改善箇所説明図

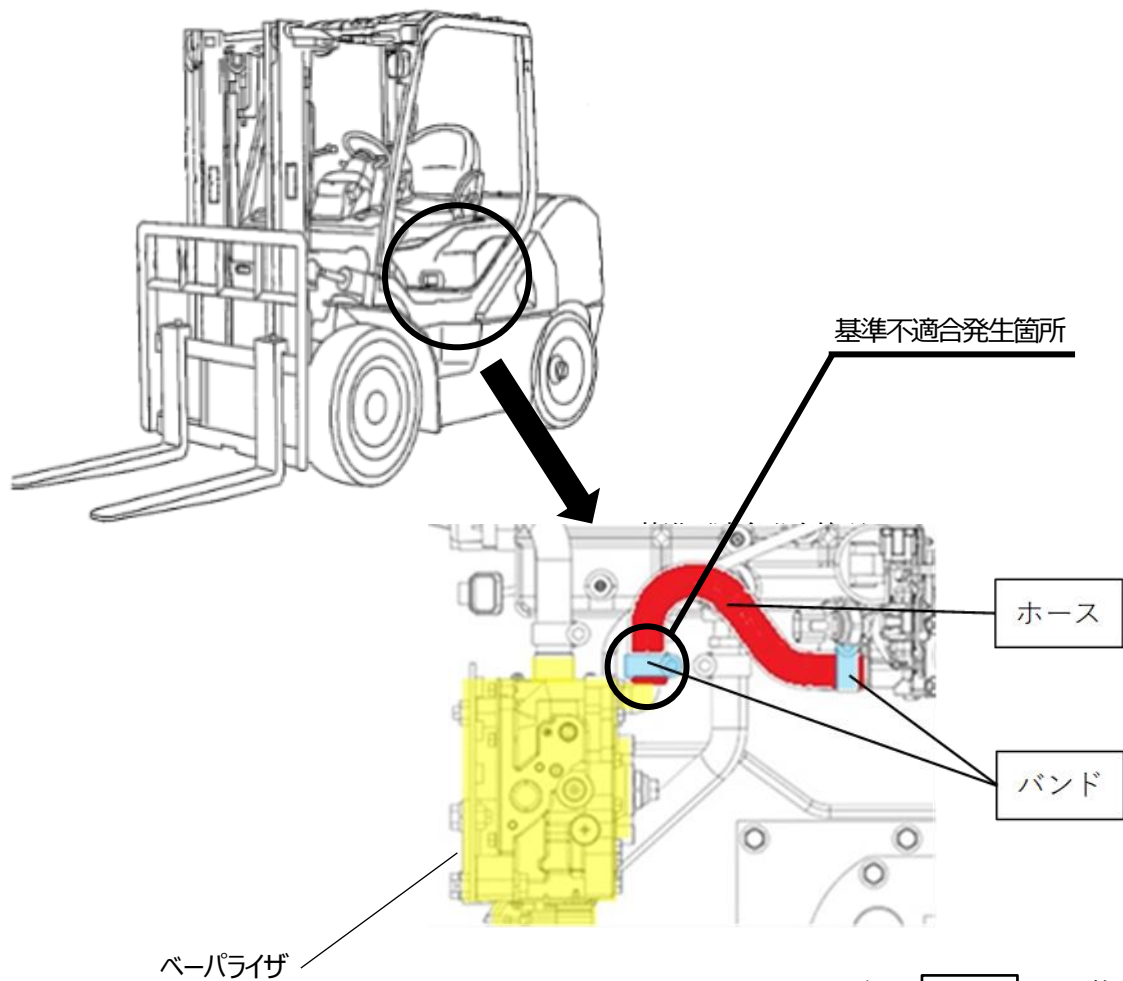
ＬＰＧを燃料とするフォーク・リフトにおいて、ベーパーライザホースの組付指示が不適切なため、当該ホースの差し込み不足及びクランプ締結箇所が正規の位置と異なっているものがある。そのため、エンジン振動等の繰り返し荷重によりクランプ締結箇所付近のホースに亀裂が生じ、そのまま使用を続けると、ＬＰＧが漏れるおそれがある。

全車両、ベーパーライザホースを新品に交換し、正しい位置でクランプ締結する。

識別： エンジンフード内のヒューズボックスに橙色のペイントを塗布する。
